CIRCULAR CON CONSULTA Nº 1.

PLAZA NICOLAS RIVAS:

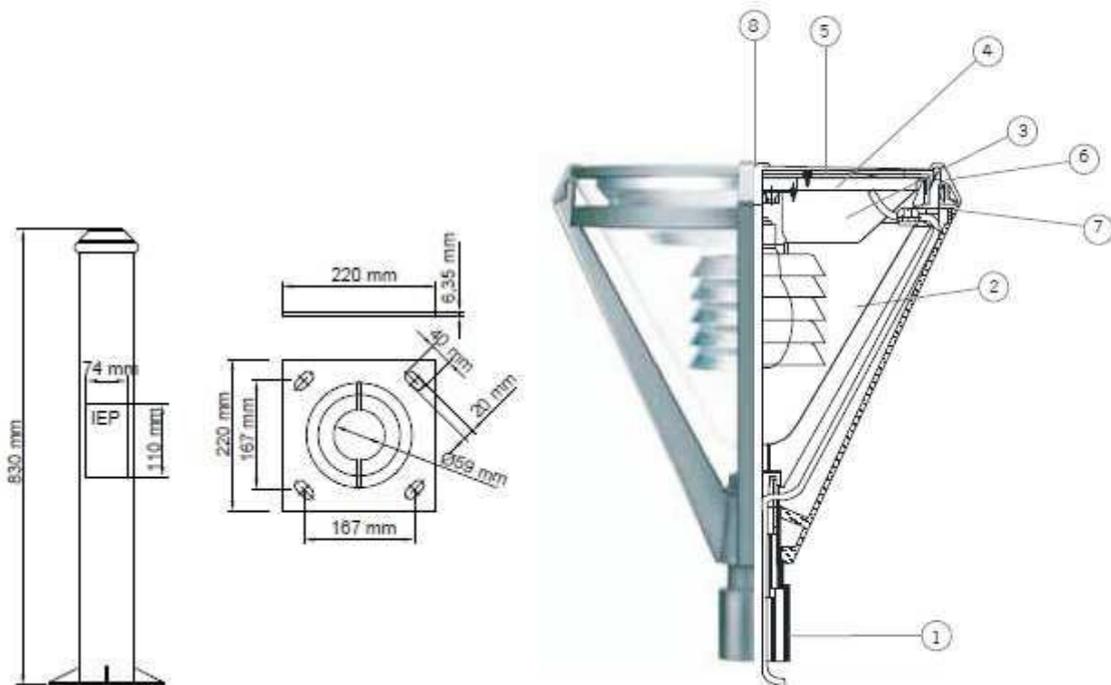
2-Hay un solo modelo de luminarias en los equipamientos. No sé si se refiere a las columnas con los reflectores o a los FO5-atik

RESPUESTA: Se deberá extraer la luminaria baja y remplazar por FO5-atik, se conservan los reflectores altos existentes.
